# Errata do projektu budowlanego

pn.: Rozbudowa i modernizacja ujęcia wody w Jarostach

# ERRATA

# WYJAŚNIENIE DO PROJEKTU

| TYTUŁ RYSUNKU: SCHEMAT TECHNOLOGICZNY | OZNACZENIE RYSUNKU SZCZEGÓŁOWE: TS |

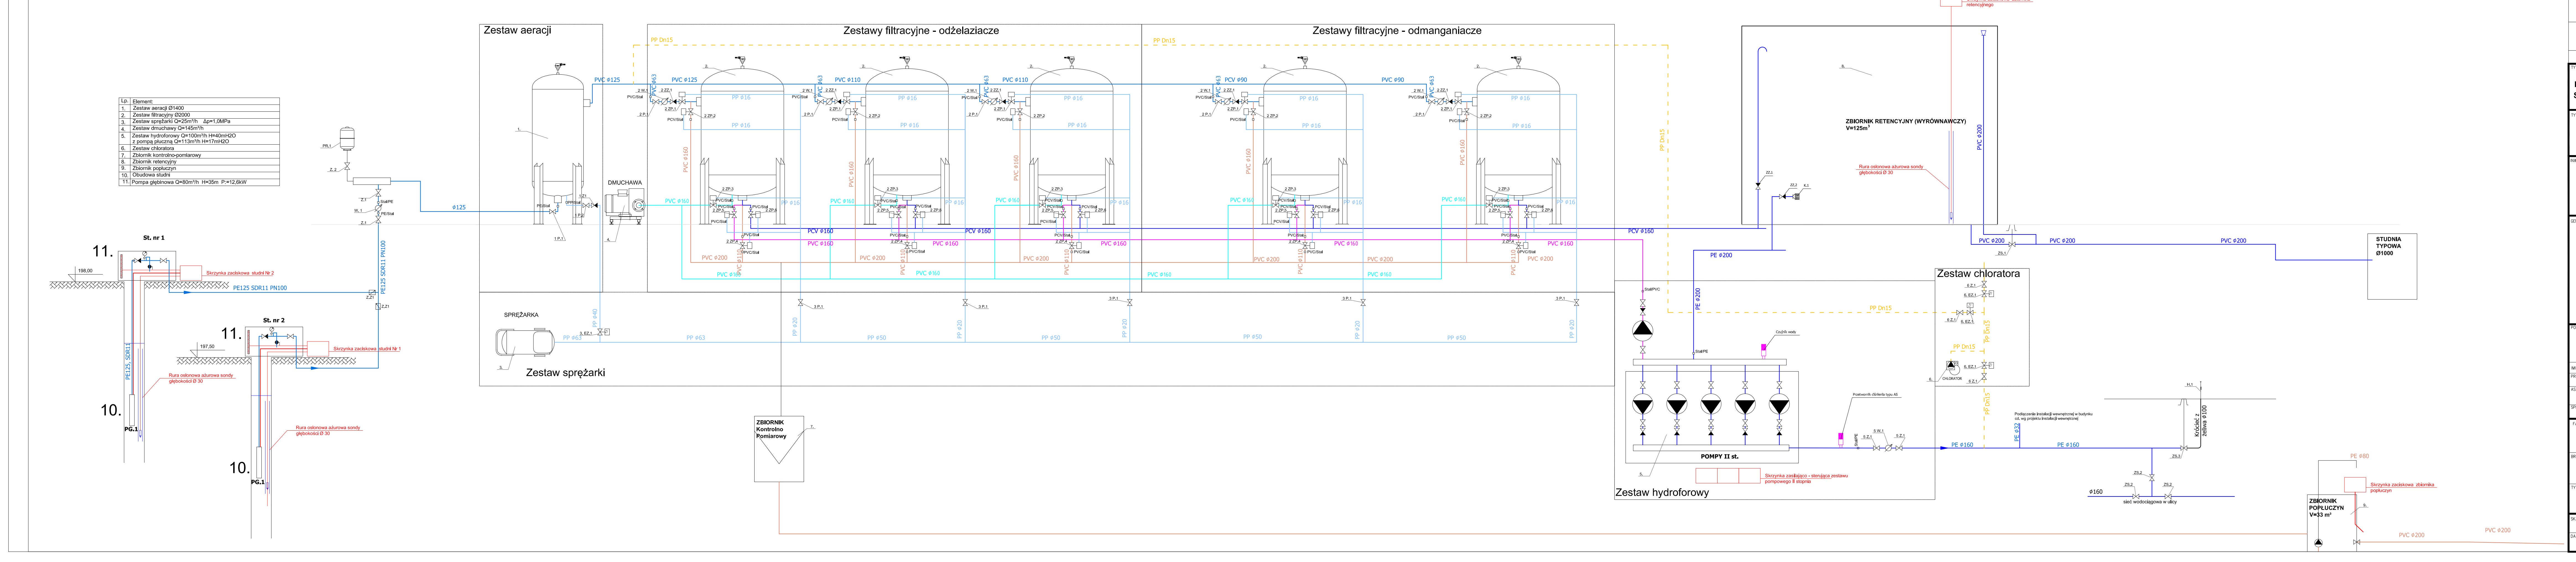
Planowana jest realizacja rozbudowy i modernizacji stacji uzdatniania wody w Jarostach jako I ETAP realizacji zgodnie z załączonym projektem z tą różnicą , że na płycie żelbetowej pod zbiorniki zamontowany zostanie jeden zbiornik wody czystej ZB1 o następujących parametrach:

Zbiorniki DN= 4500mm (średnica zewnętrzna z izolacją DN1=4740mm) z przewodem tłocznym na wysokości 7,90m, przelewem awaryjnym na wysokości 7,80m.

Z uwagi na późniejszy montaż ( ETAP II realizacji ) zbiornika ZB2 należy wykonać do tego zbiornika podejścia i zaślepić kołnierzami.

TYTUŁ RYSUNKU: PROJEKT ZAGOSPODAROWANIA TERENU — OZNACZENIE RYSUNKU SZCZEGÓŁOWE: PZT

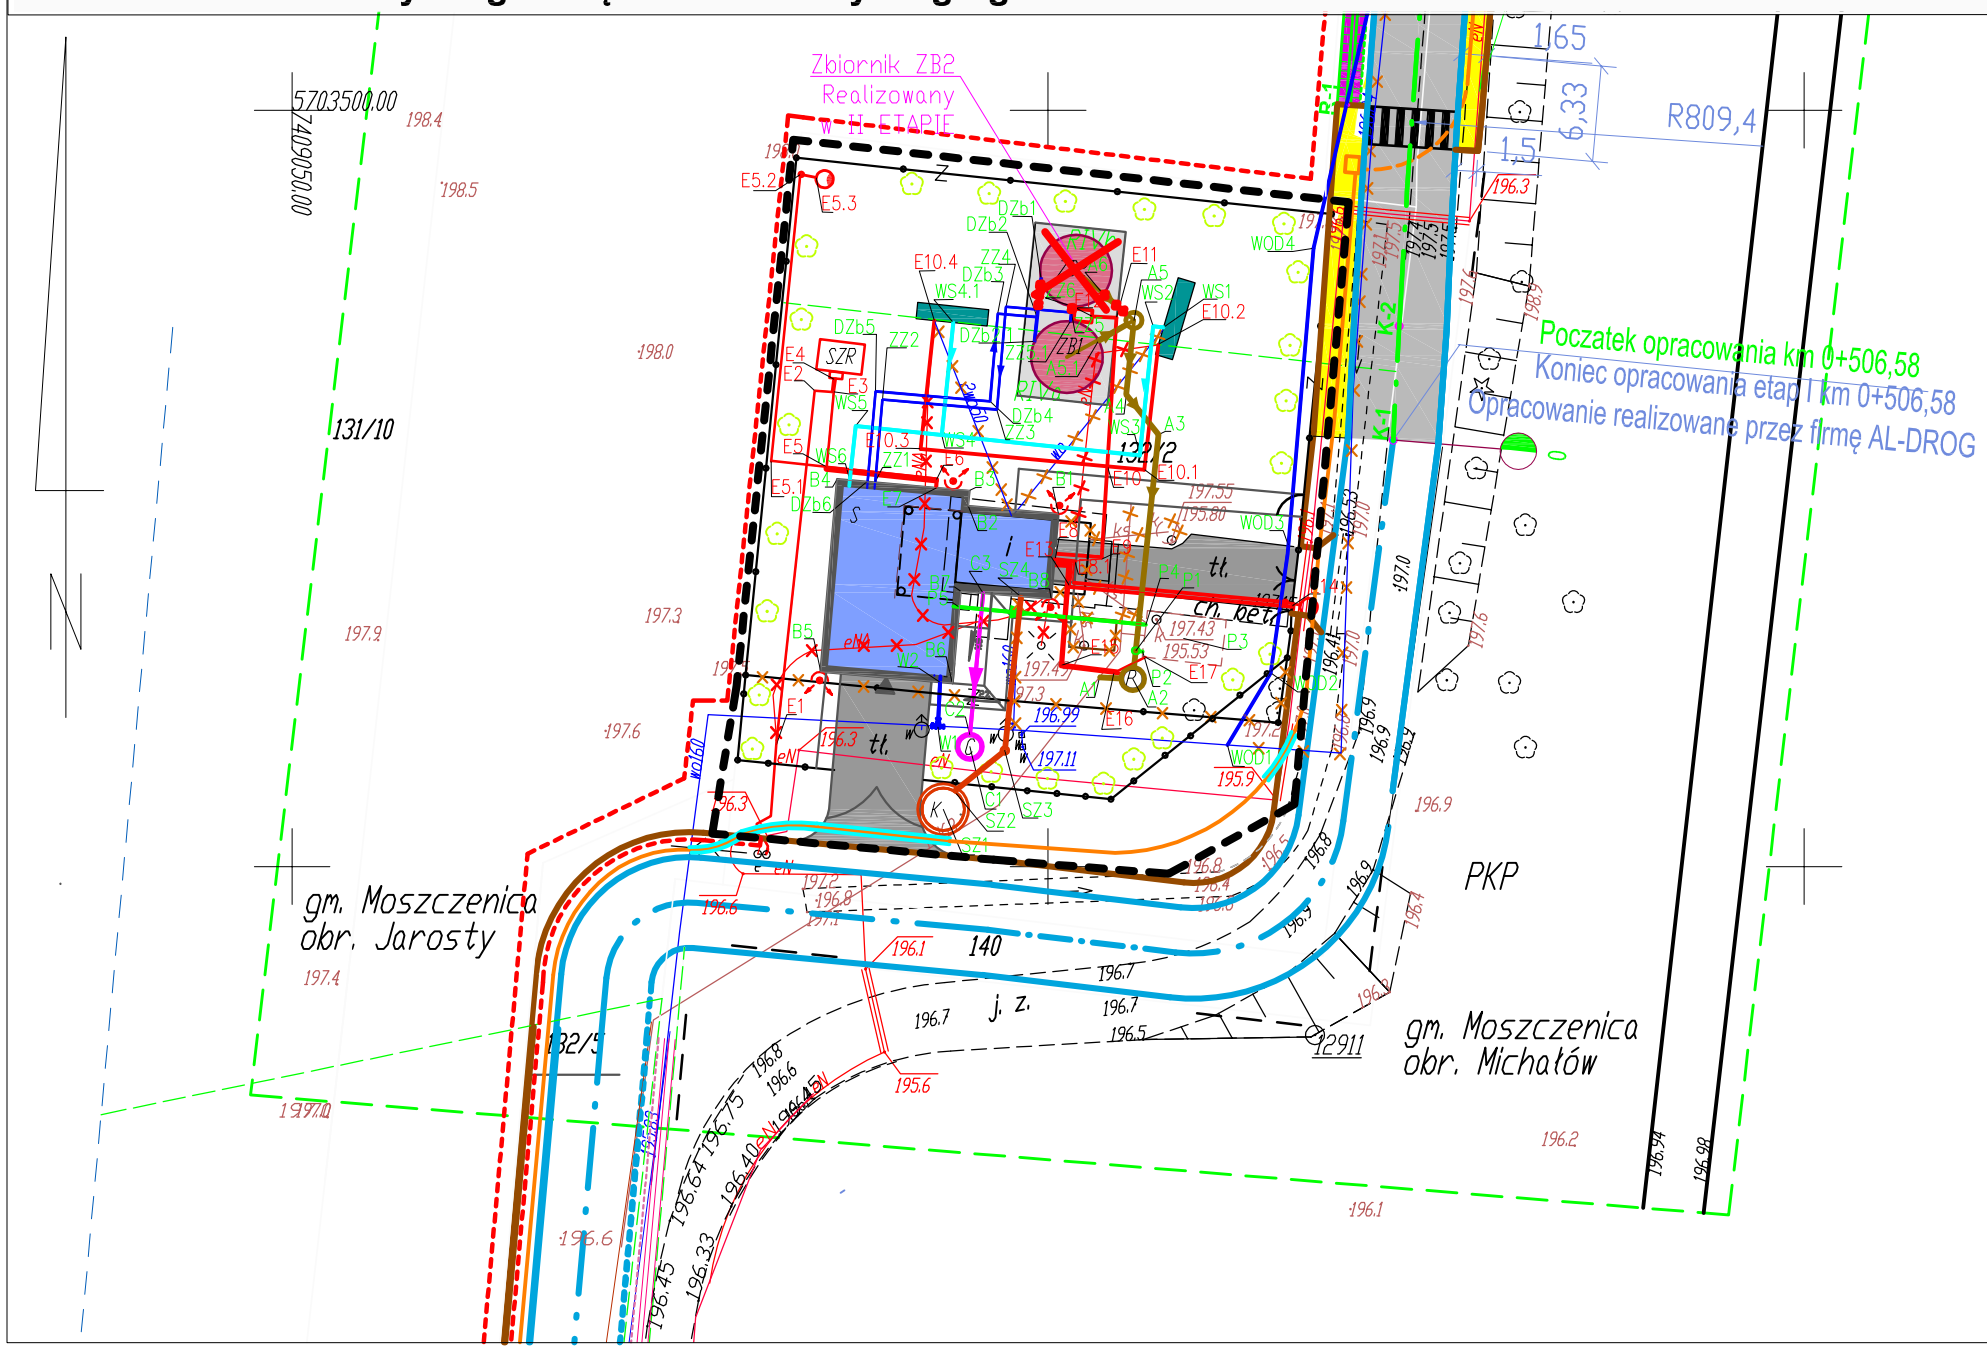
Zbiorniki retencyjny zostanie wykonany jako urządzenia typowe, posadowione w miejscu wskazanym na projekcie zagospodarowania terenu.
